Progetto preliminare del Piano Urbanistico Comunale adottato con D.C.C. n° 92 del 7.12.2011.

Presentazione delle osservazioni ai sensi dell'art.38, comma 2 lettera d della Legge Regionale 4.9.1997 n° 36 e s.m.i.

## **OSSERVAZIONI PUC**

### **Distretto di trasformazione urbana 2.06 - TERRALBA**

Carta Idrogeologica

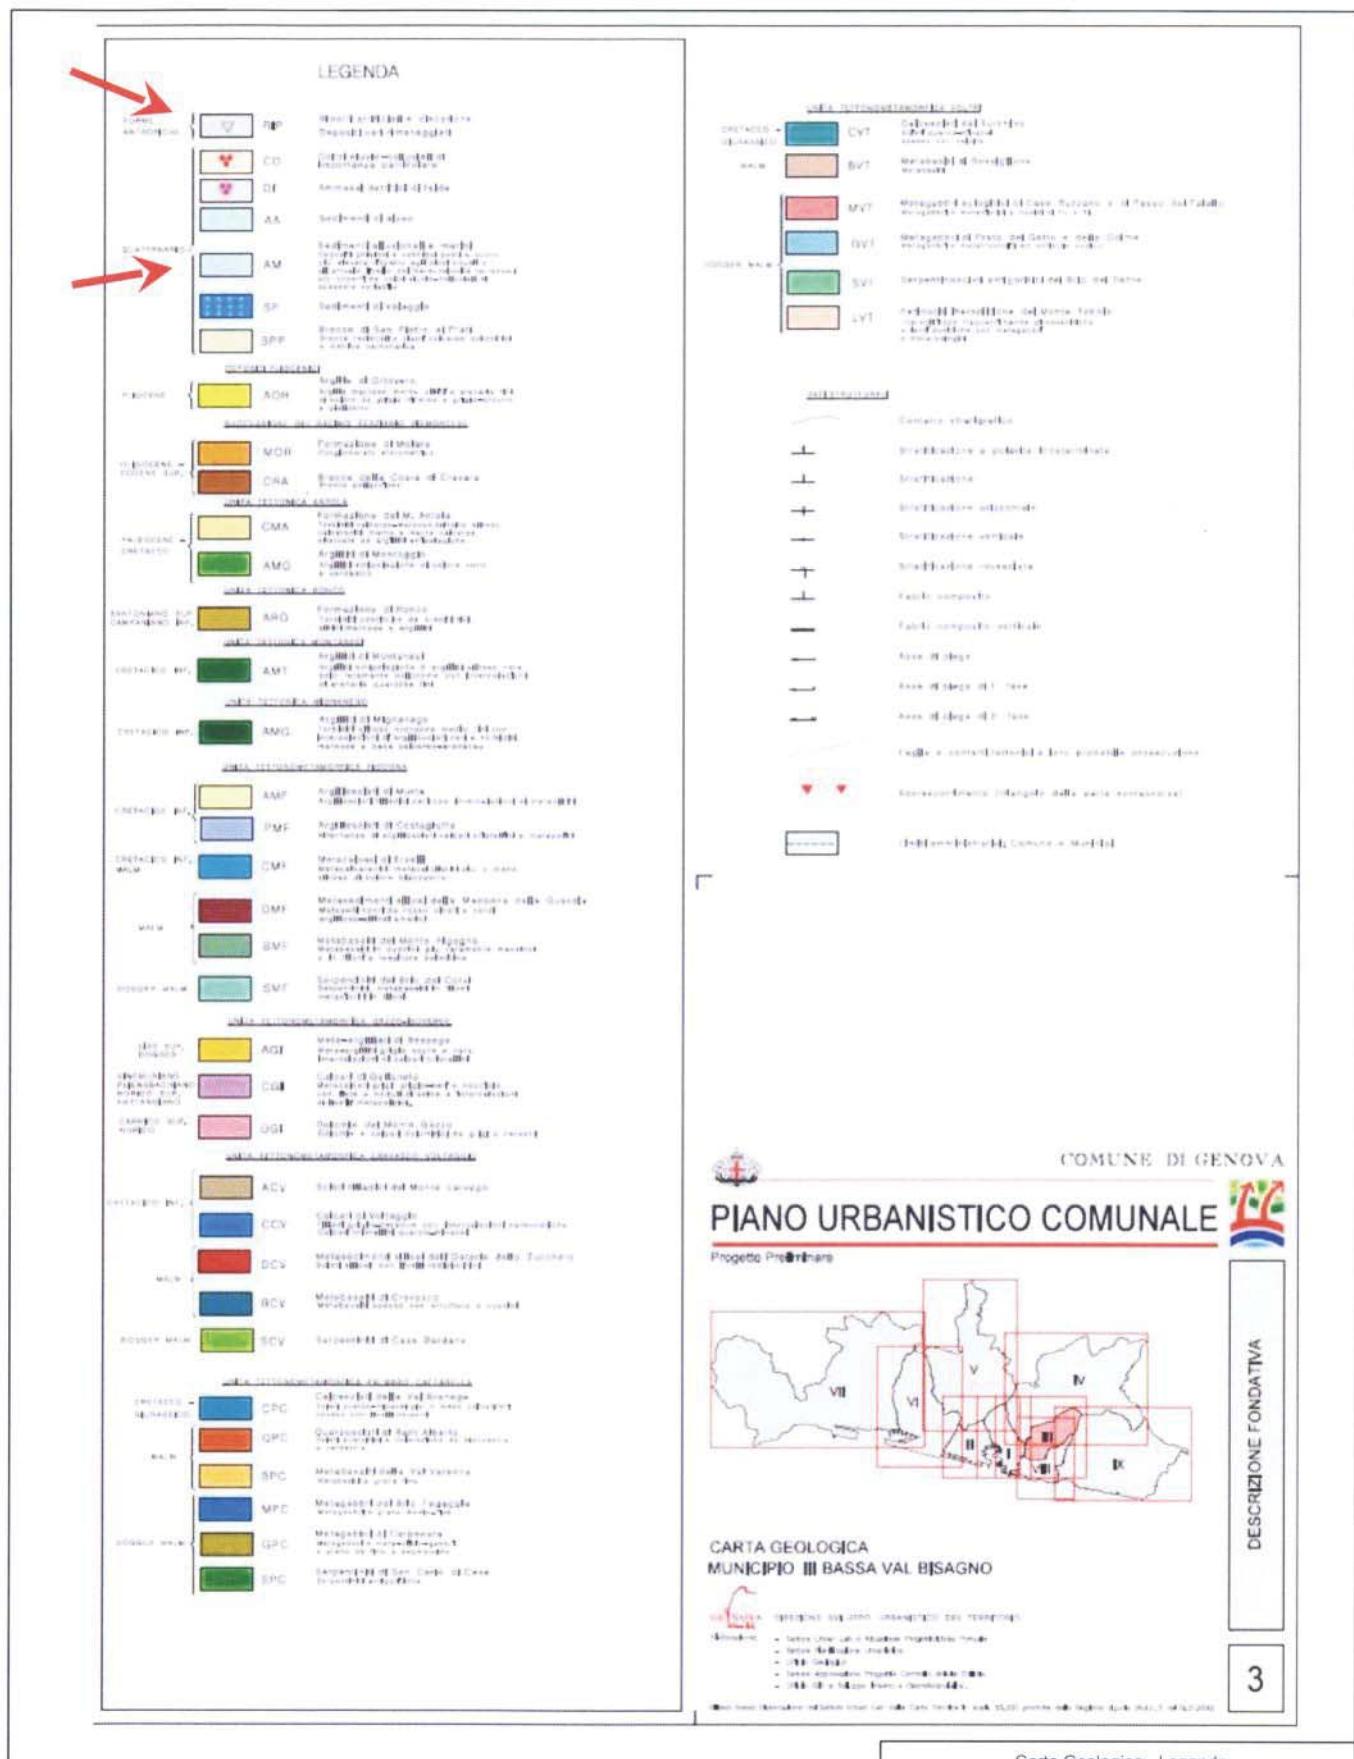
### Carta Idrogeologica

- quasi totalità nelle "Zone permeabili per porosità (Alluvioni e spiagge)";
- marginalmente (angolo via Tripoli – Corso Gastaldi) "Zone a permeabilità variabile (colmate, riporti, discariche)";
- L'area risulta inoltre quasi interamente tratteggiata in colore nero, grafia rappresentativa delle Zone urbanizzate sostanzialmente impermeabili, ad esclusione di una porzione quadrettata in colore rosso rappresentante le Zone a forte contrasto di permeabilità;

Dalla cartografia sopra indicata risulta evidente che l'area in esame ed in particolare la porzione Ovest, (Settore 2):

- ricade nell'area di esondazione del Torrente Bisagno (ma anche dei rii Noce e Rovare);
- fa parte dell'ampio bacino del suddetto Torrente riempito da sedimenti alluvionali (epoca quaternario);
- ricade nell'attuale falda acquifera del citato Torrente (si fa presente che la 1^ arcata del ponte di S. Agata è ancora ben visibile nell'adiacente via De Paoli);

Eppure il piano non impone alcun vincolo in tal senso ad esclusione della porzione marginale ricadente in Fascia C. Tale incongruenza parrebbe derivare dal solo fatto che il suo livello attuale del suolo è lievemente superiore a quello delle aree adiacenti classificate in **Fascia A**.

Si chiede pertanto che in tale zona non venga realizzata alcuna volumetria interrata e che non vengano realizzate strutture, fondazioni, opere interrate che vadano ad influire in qualunque modo sulla falda acquifera della zona, già fortemente compromessa dagli interventi già esistenti quali:

Si ritiene opportuno, per le problematiche sopra esposte, prevedere una opportuna **fascia di rispetto** e verde pubblico a ridosso dell'edificato esistente

Carta Geologica

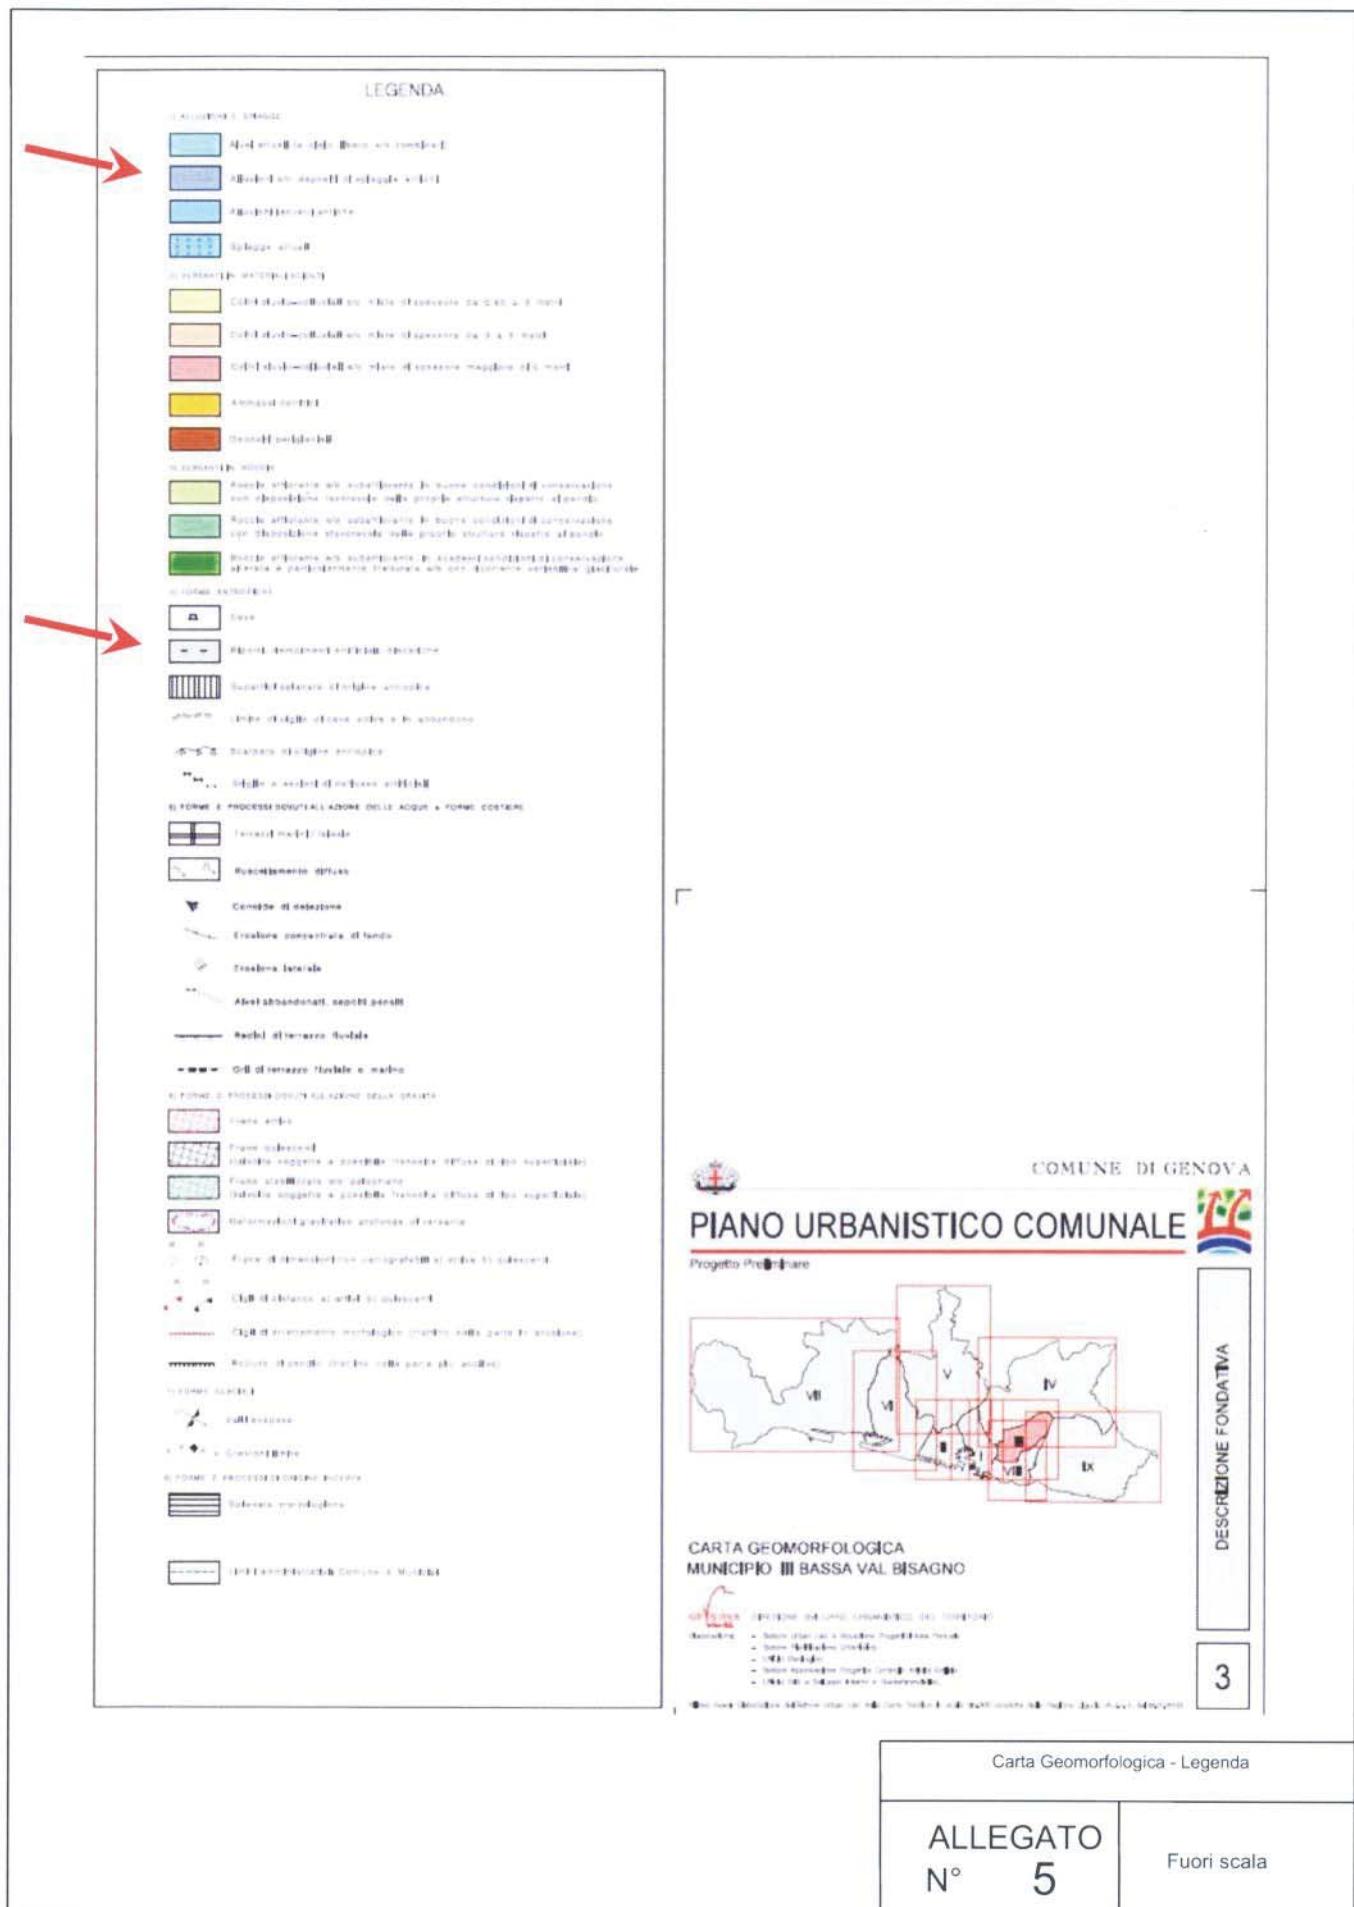
### Carta Geologica

- quasi totalità nella zona AM del Quaternario "Sedimenti alluvionali e marini - Depositi ghiaiosi e sabbiosi posti a quota più elevata rispetto agli alvei attuali o all'attuale livello del mare, talvolta terrazzati e/o coperti da coltri eluvio-colluviali di spessore variabile";
- marginalmente (angolo via Tripoli – Corso Gastaldi) zona RIP Forme Antropiche "Riporti artificiali e discariche - Depositi vari rimaneggiati"

Carta Geomorfologica

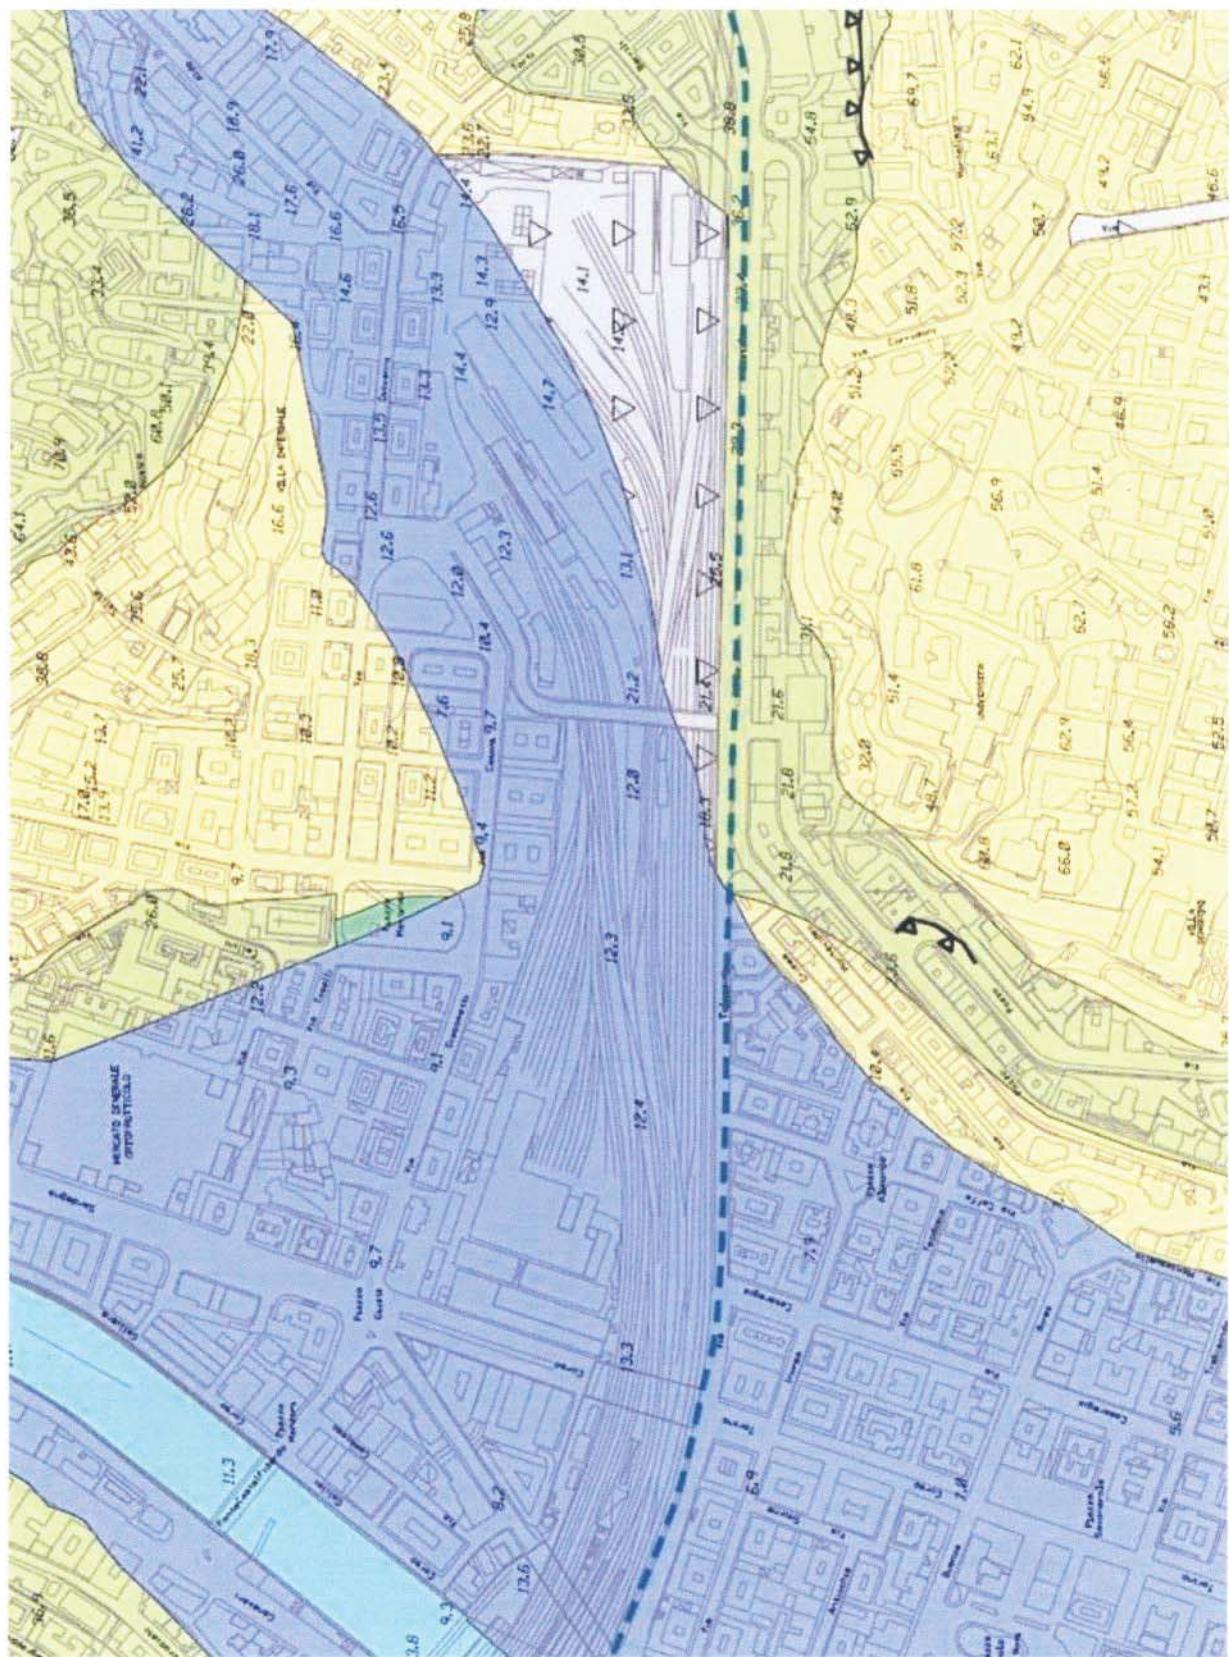
### - Carta Geomorfologica

- quasi totalità in zona "alluvioni e/o depositi di spiaggia antichi";
- marginalmente (angolo via Tripoli – Corso Gastaldi) "Riporti, riempimenti artificiali, discariche";

Carta dei Vincoli Geomorfologici ed Idraulici

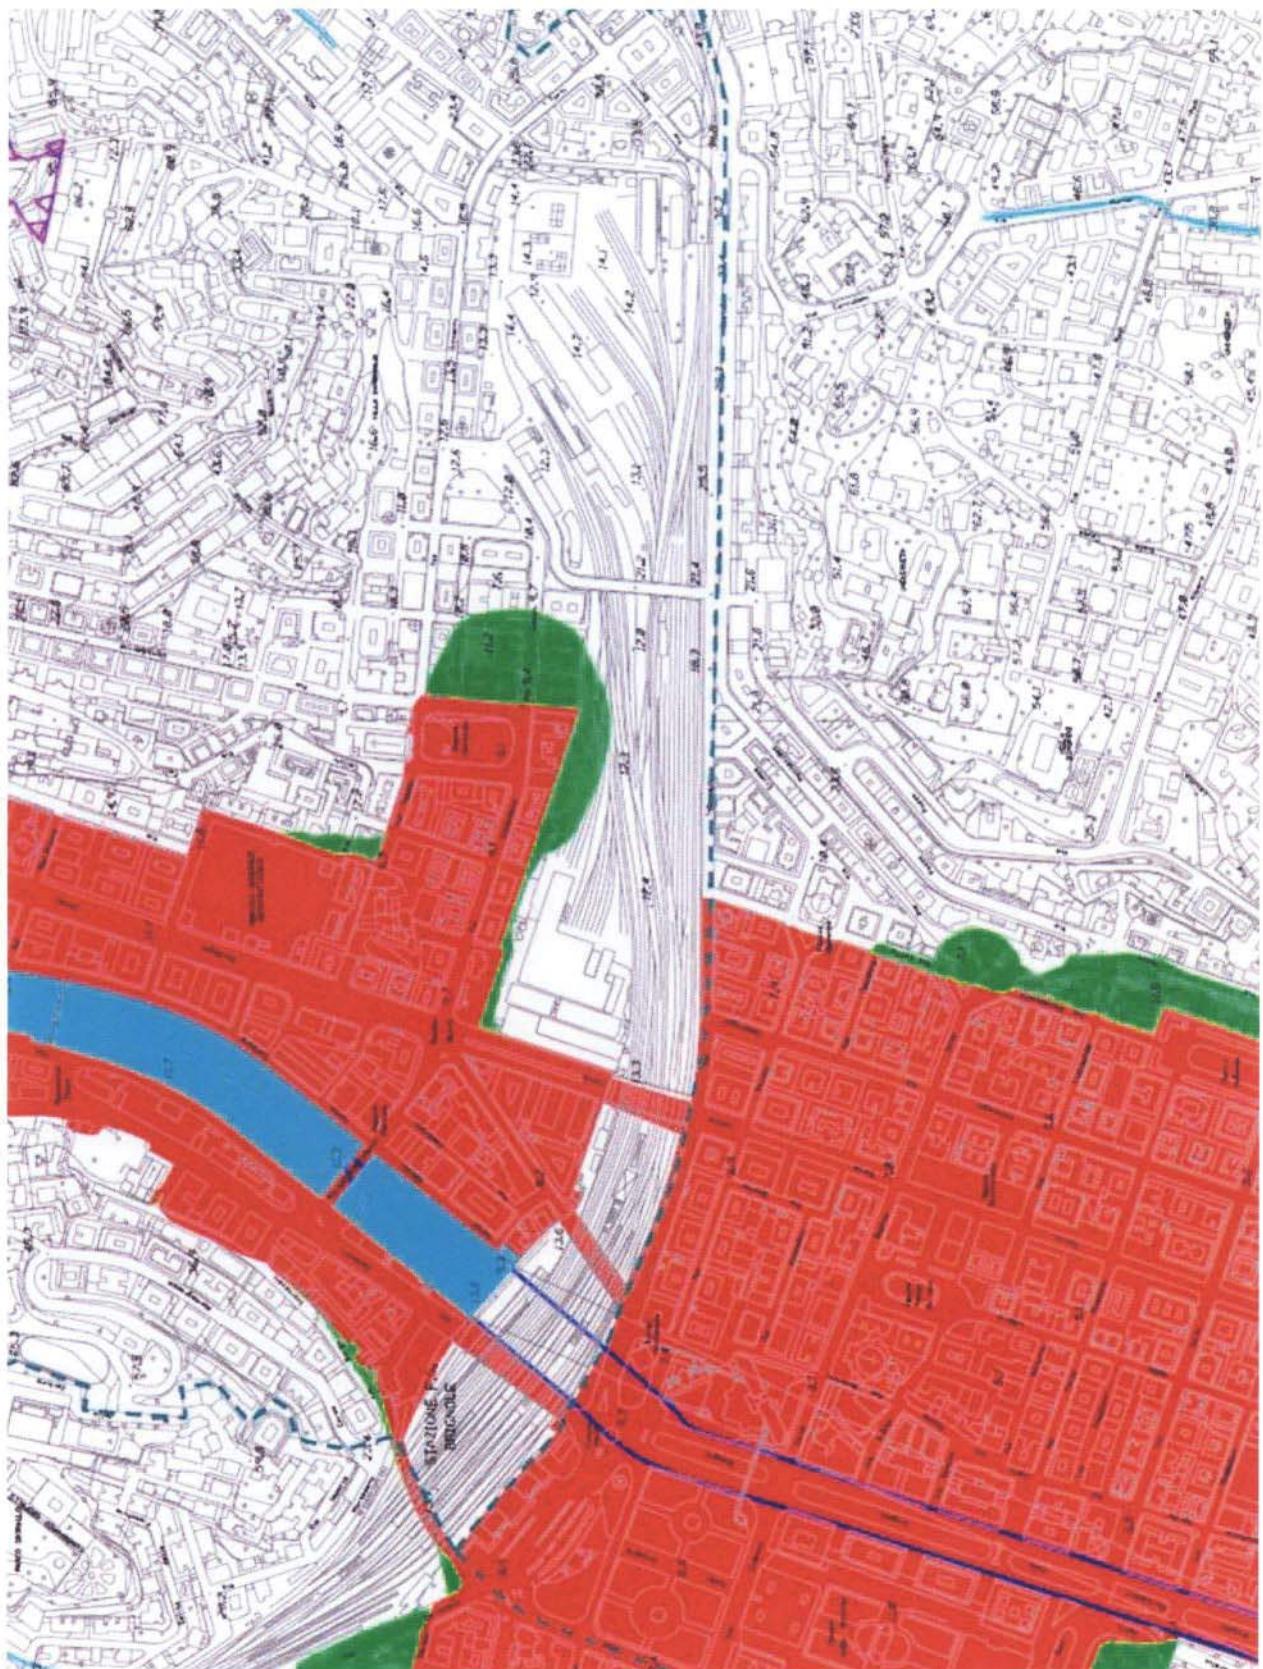
### Carta dei Vincoli Geomorfologici ed Idraulici

- quasi totalità in zona **non sottoposta a vincoli**;
- marginalmente (parte a Sud dei palazzi di via Giacometti e di piazza Martinez) "Area Inondabile – (Fascia C, C\*, Storicamente inondate)";

Evidentemente però qualunque intervento di scavo, realizzazione di volumi interrati, fondazioni, palificate ecc., andrebbe non solo ad avere **le stesse problematiche** delle aree limitrofe in **Fascia A** ma manderebbe in ulteriore crisi il precario equilibrio dell'edificato esistente e si segnala che in alcuni edifici bastano pochissimi millimetri di pioggia perché si verifichino allagamenti e infiltrazioni per risalita dalla falda acquifera nei locali seminterrati; l'edificato di confine con l'area in esame è stato realizzato nei primi anni del 1900 con molte strutture realizzate in muratura di pietrame e mattoni e non in cemento armato, nei quali sono già presenti problematiche strutturali alle semplici vibrazioni causate dall'ordinario transito veicolare di mezzi pesanti.

Qualunque tipo di intervento in detta area, a nostro parere, dovrà essere eseguito **solo successivamente** al risanamento idrogeologico e fognario della zona soggetta periodicamente ad alluvioni e/o allagamenti ed allo sgombero completo di tutti i detriti e del materiale alluvionale attualmente presente nelle condotte ed avvio di un programma per la loro metodica e costante pulizia e manutenzione.
